**Всемирный форум для согласования правил
в области транспортных средств**

Рассмотрение проектов поправок к существующим
правилам ООН, представленных GRSP**Предложение по дополнению 3 к поправкам серии 02
к Правилам № 129 ООН (усовершенствованные
детские удерживающие системы)****Представлено Рабочей группой по пассивной безопасности***

Дополнение 3 к поправкам серии 02 к Правилам № 129 ООН (усовершенствованные детские удерживающие системы)

«Рис. 3

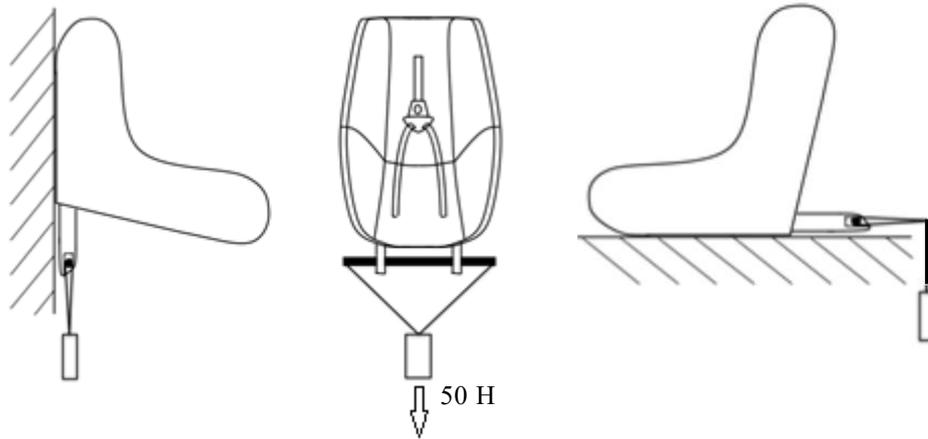
Рис. 3 изменить следующим образом:

«7.2.8 Сиденье в сборе или компонент, оснащенный креплениями ISOFIX (например, основание ISOFIX), при наличии на нем открывающей кнопки, прочно прикрепляется к испытательному устройству таким образом, чтобы соединительные детали ISOFIX были выровнены, как показано на рис. 3. К соединительным деталям ISOFIX прикрепляется стержень диаметром 6 мм и длиной 350 мм. К концам стержня прилагается сила в 50 ± 1 Н».
